地震・地震動評価委員会及び施設健全性評価委員会ワーキング・グループ3
1月19日原子力安全・保安院提出の配布資料では、あえて断層の位置を削除

鹿島断層東部：系統的な谷屈曲の発達で活断層であることは明らか

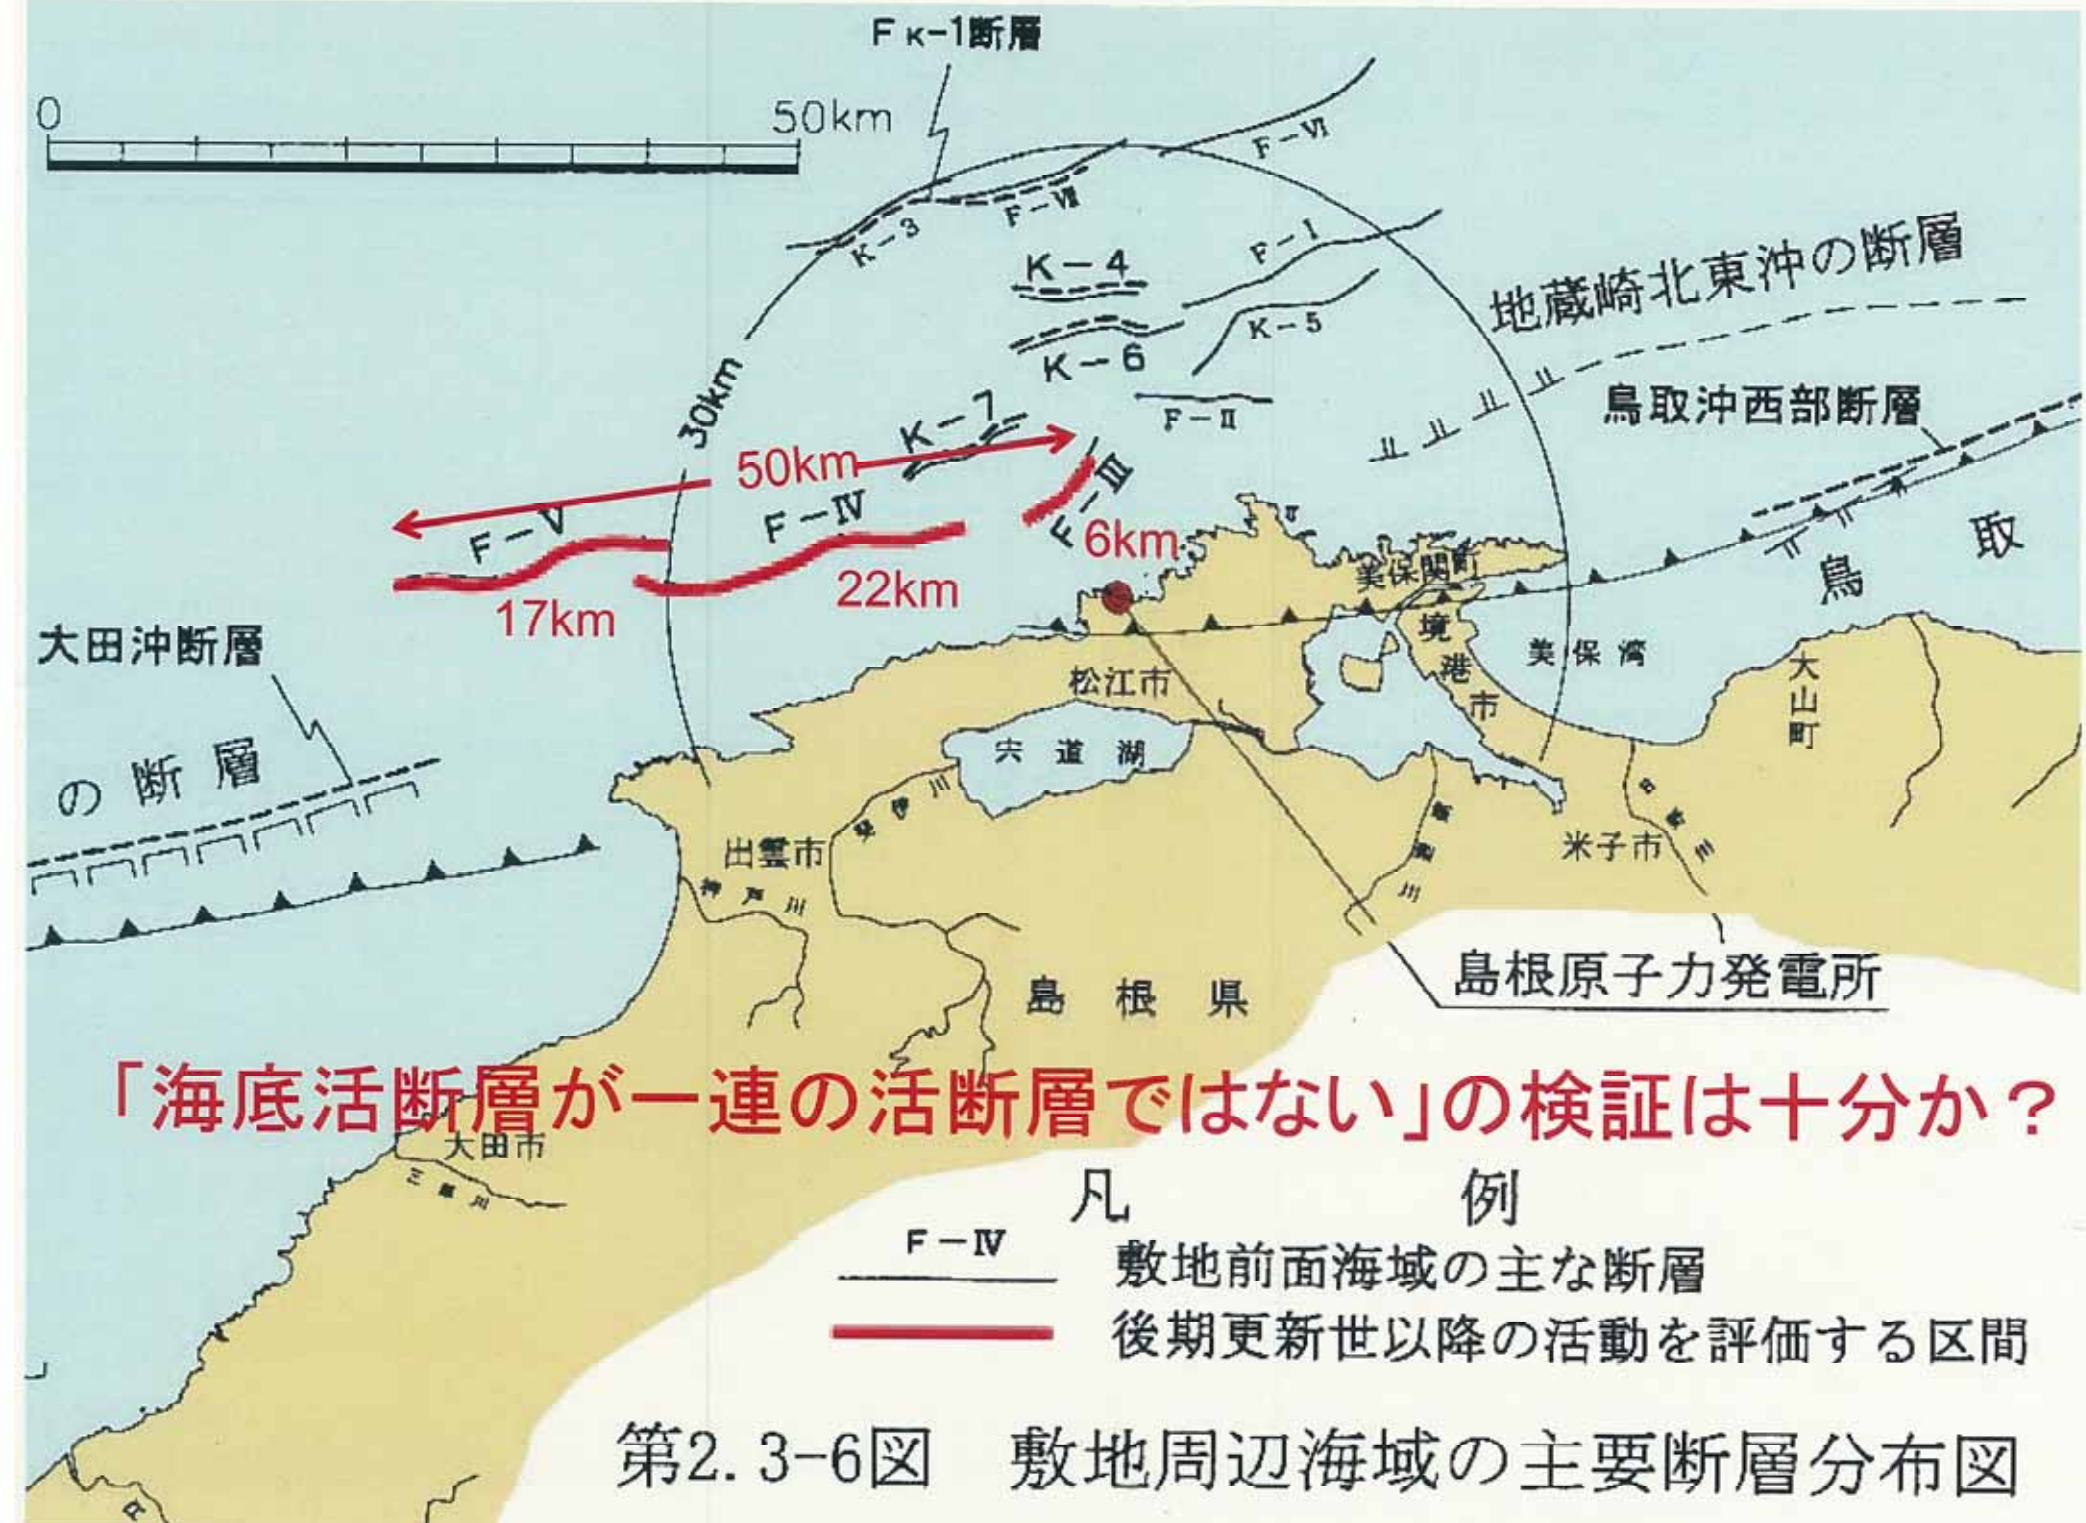
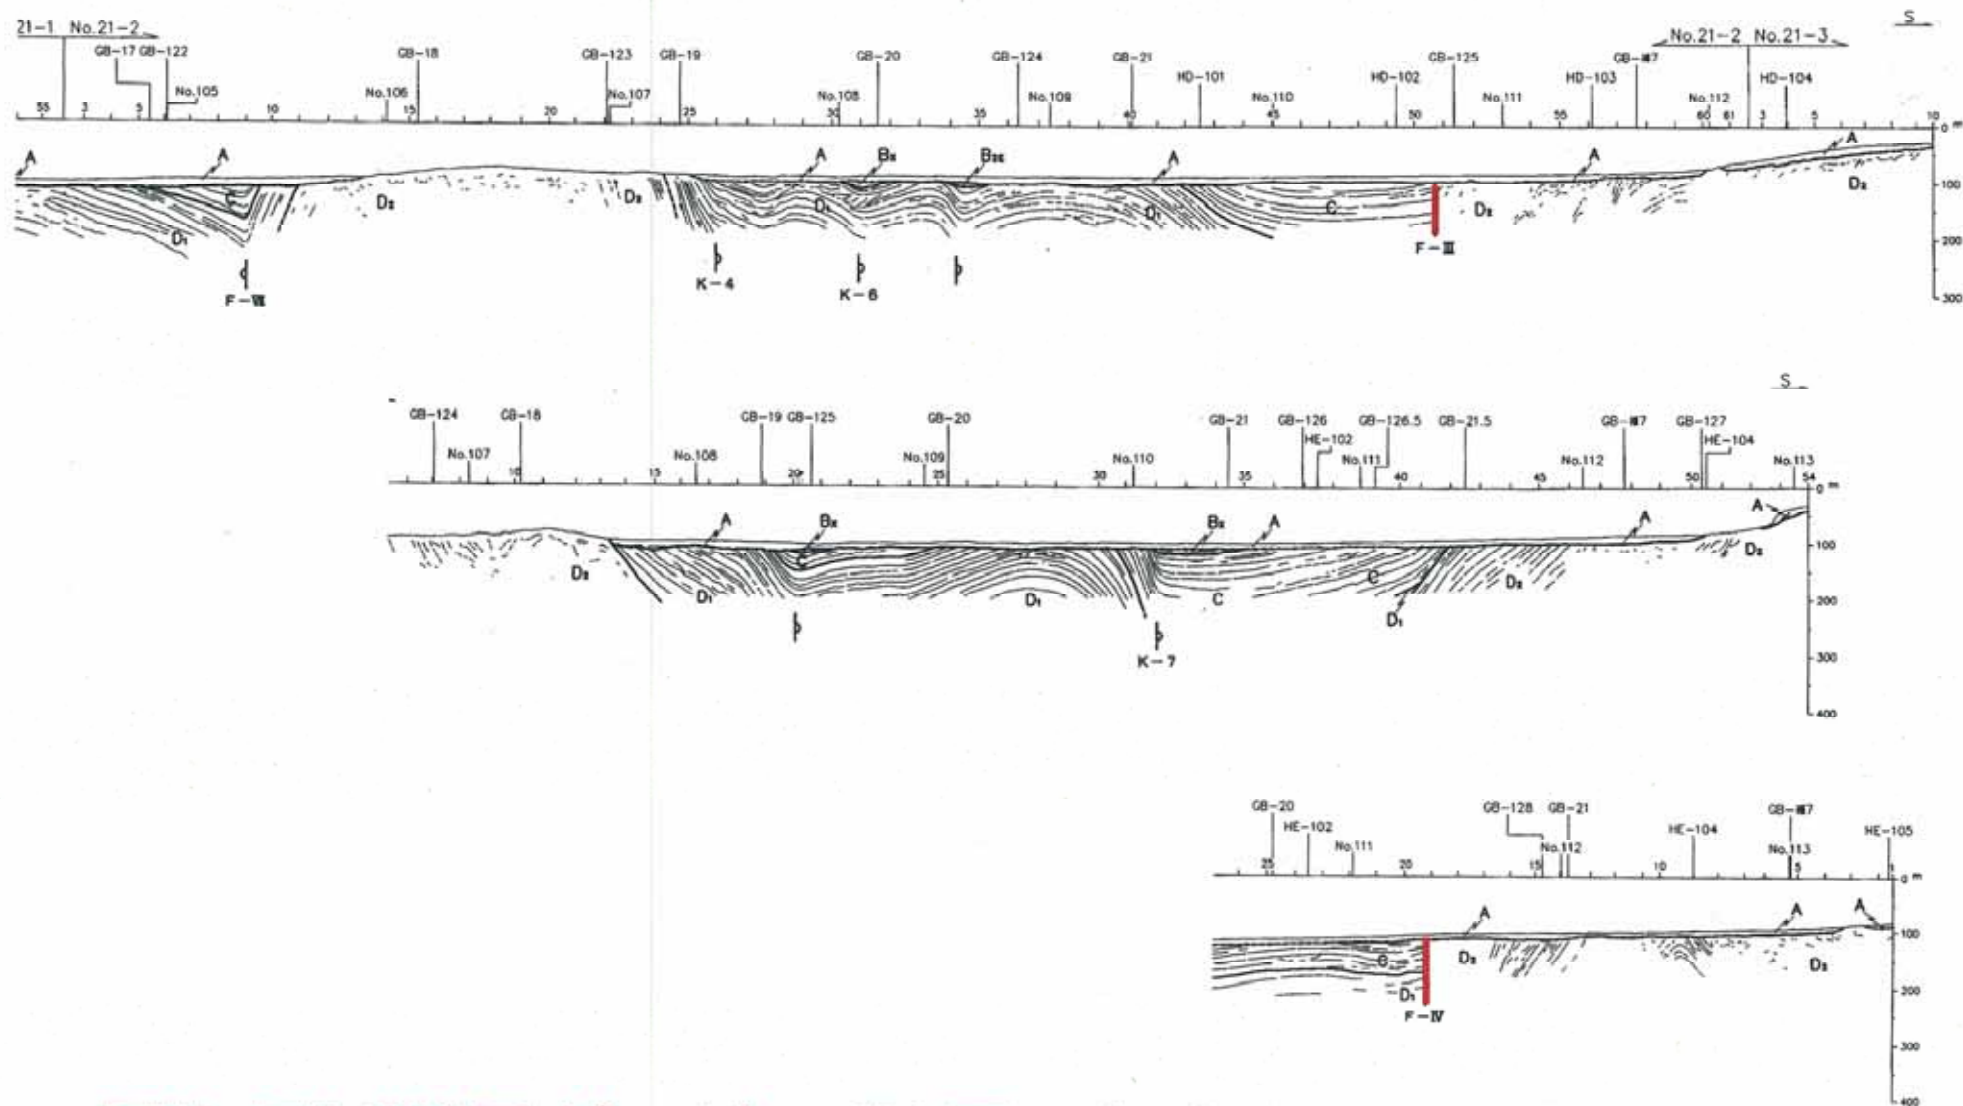
活断層の可能性大

否定する根拠はない！

斜めボーリングを含む群列ボーリングによって活断層の有無の確認が不可欠

FIII・FIV断層が一連の断層であることは否定できない
 「本当に、活断層なのか」を確認する必要がある。

F-III断層(代表測線:ウォーターガン)

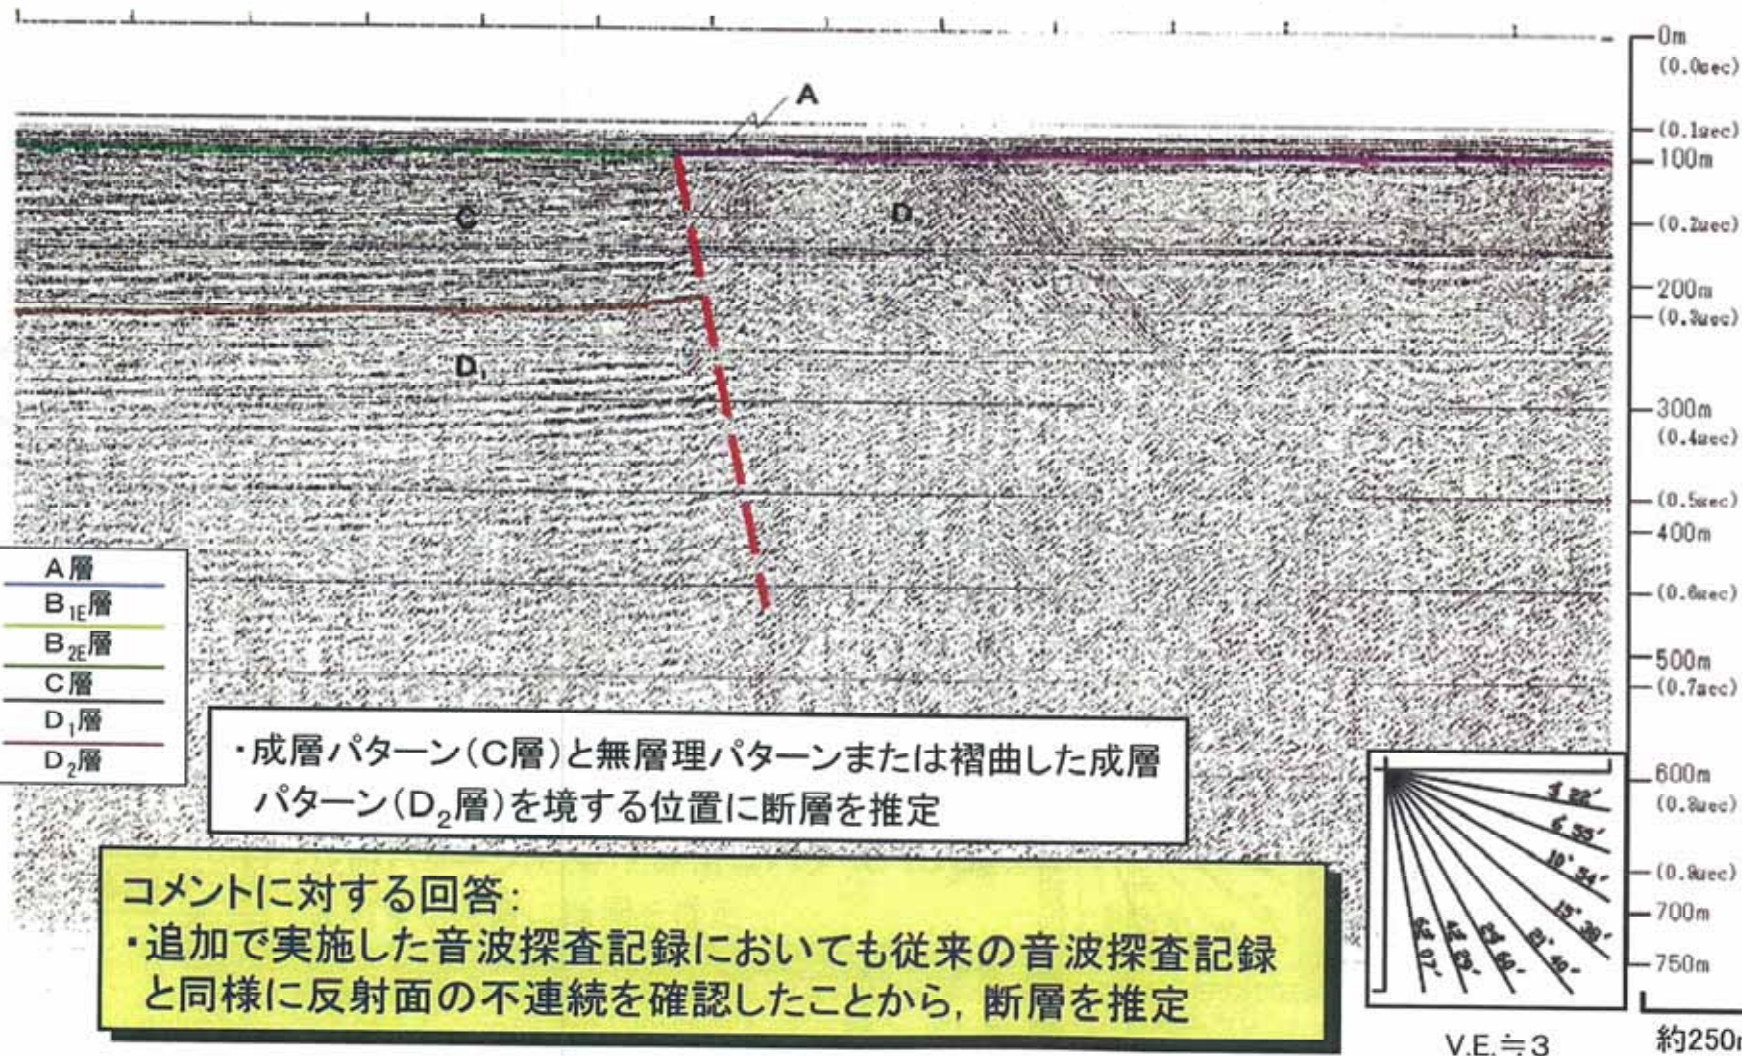
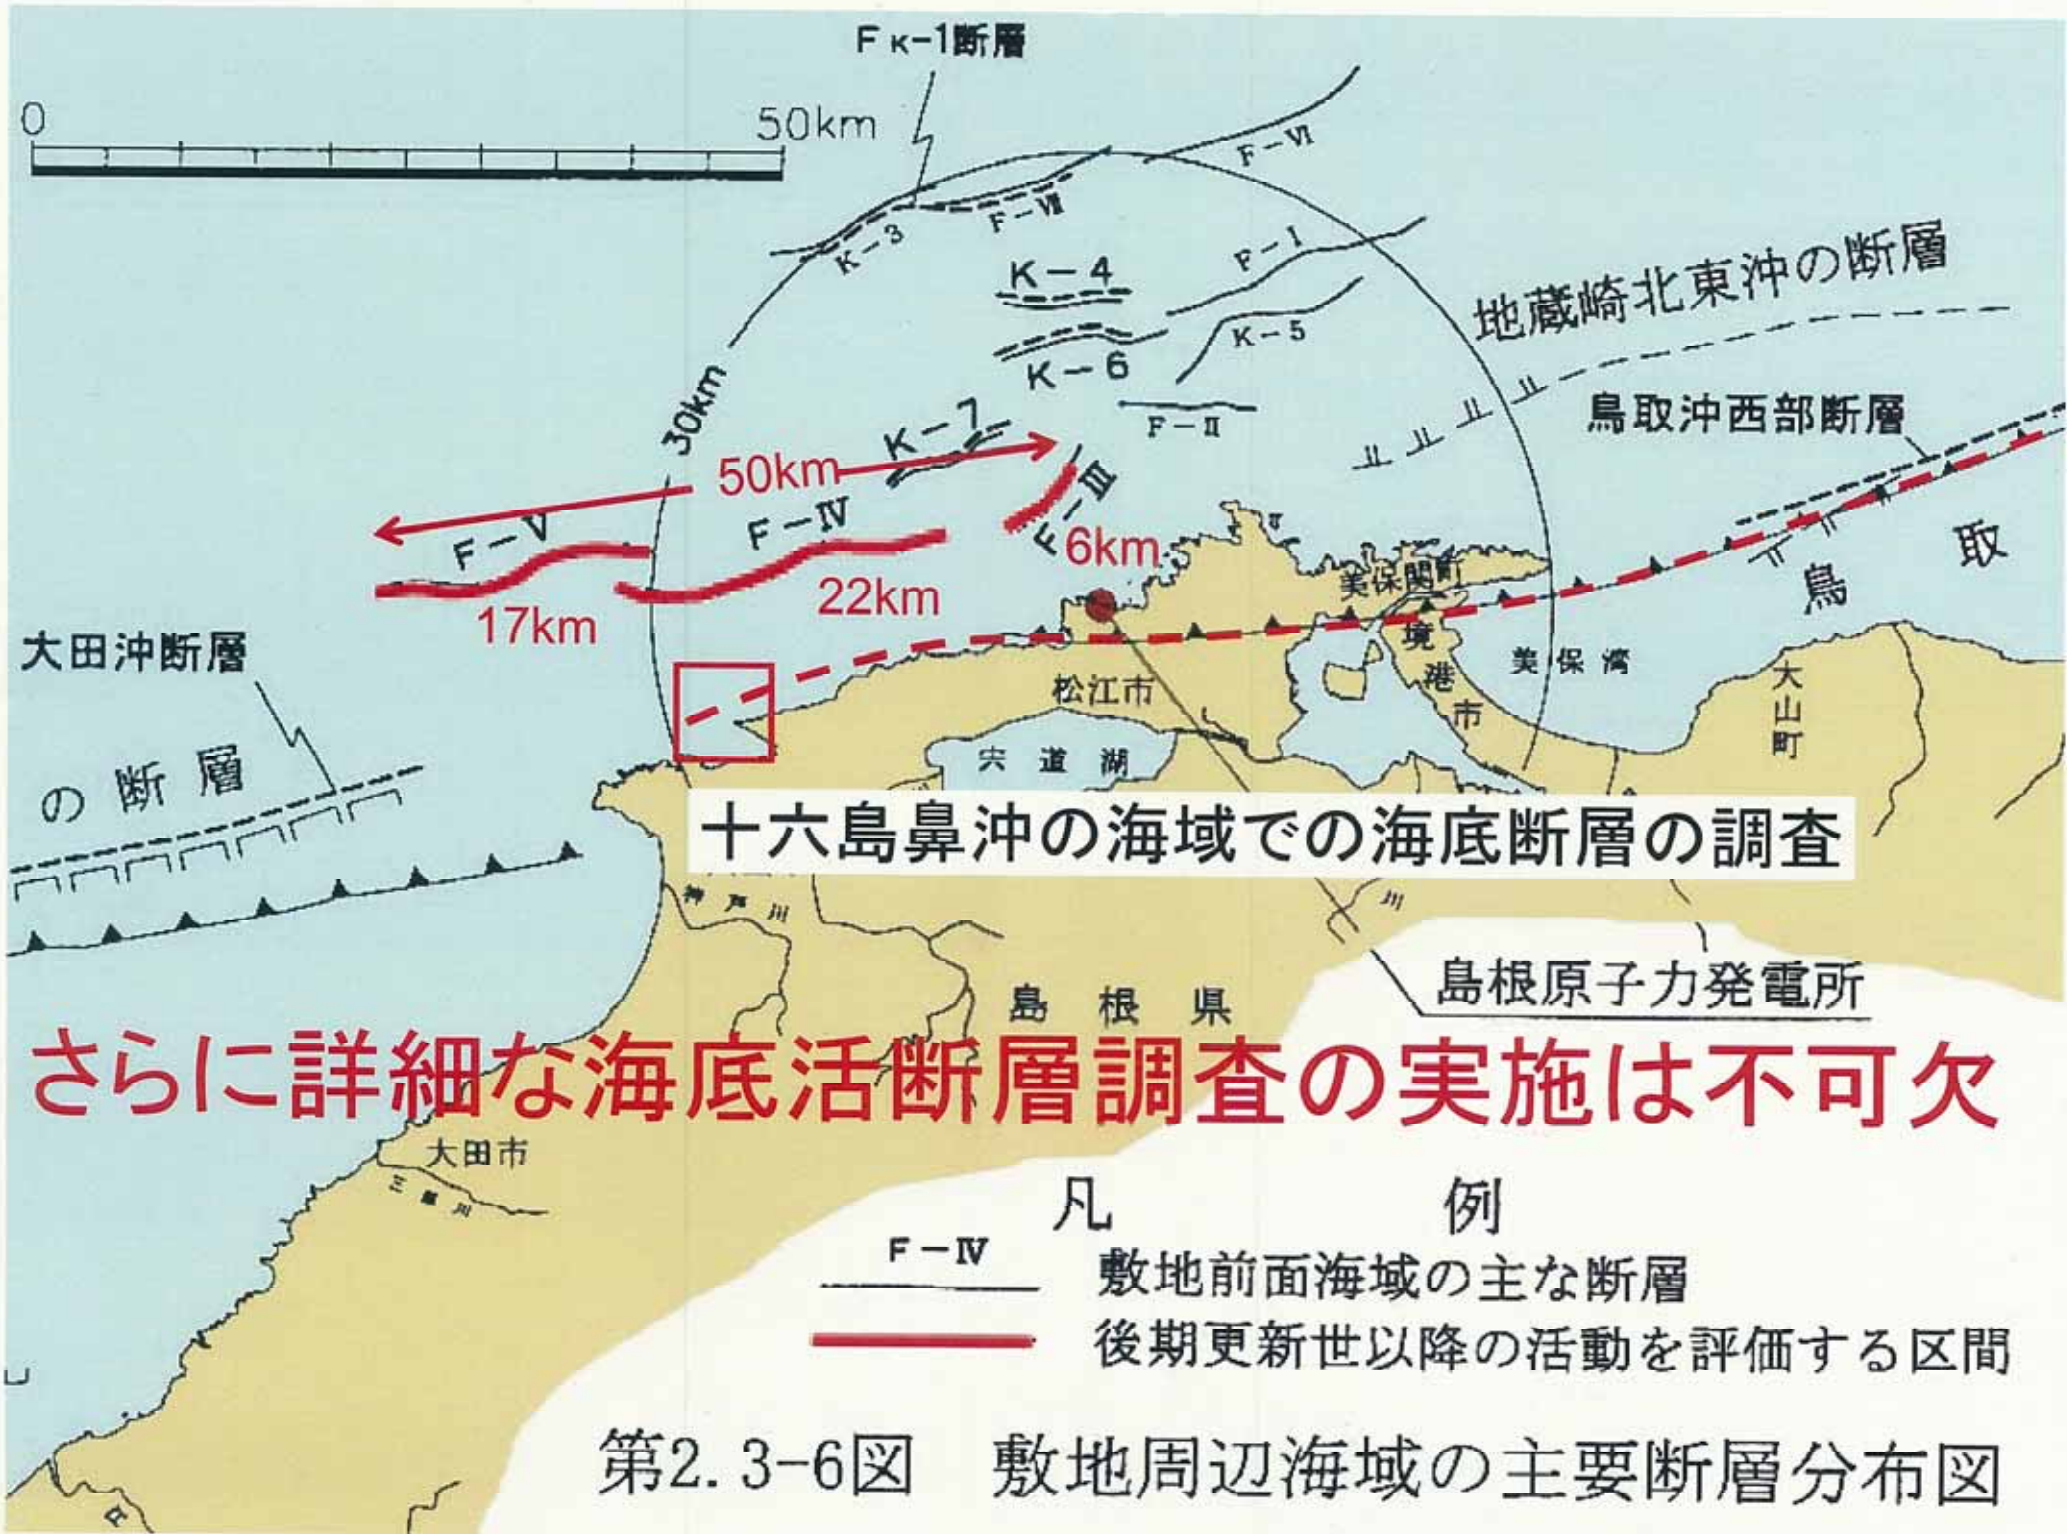
見事な断層: 本当に活断層なのか?

「断層が沖積層(約10,000年前より若い地層)のみに覆われることから、更新世後期(約125,000年前)以降の活動が否定できない。」として活断層と認定するのなら、ほとんどの断層を活断層と認定しなければならない。

海底活断層と陸上活断層認定のダブルスタンダード？

中国電力下宇部尾北トレンチの位置

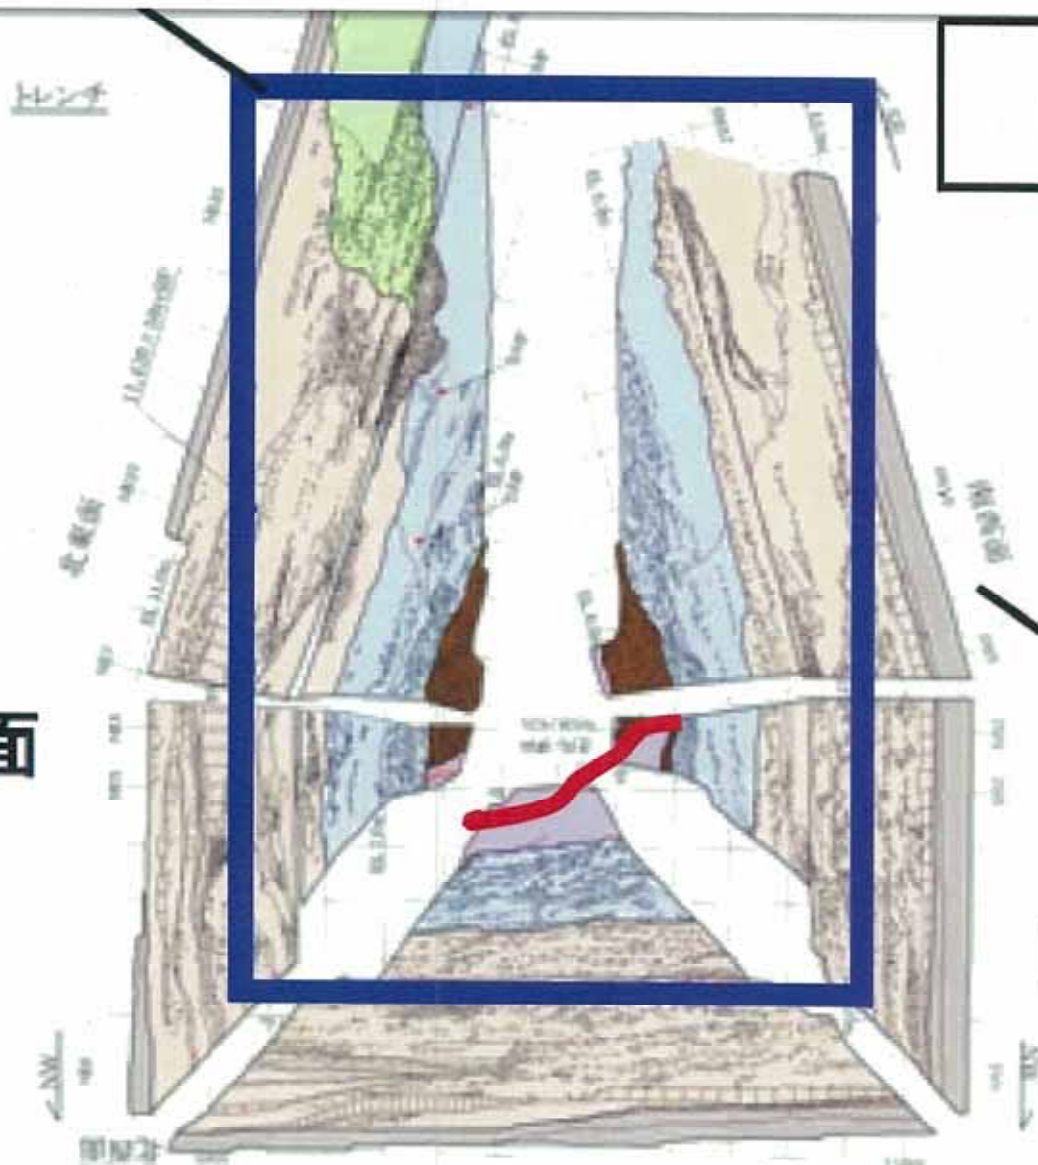
変動地形を軽視し、無駄な調査をくりかえした？(中国電力)
「原子力で考慮すべき活断層ではないかもしれない」が……
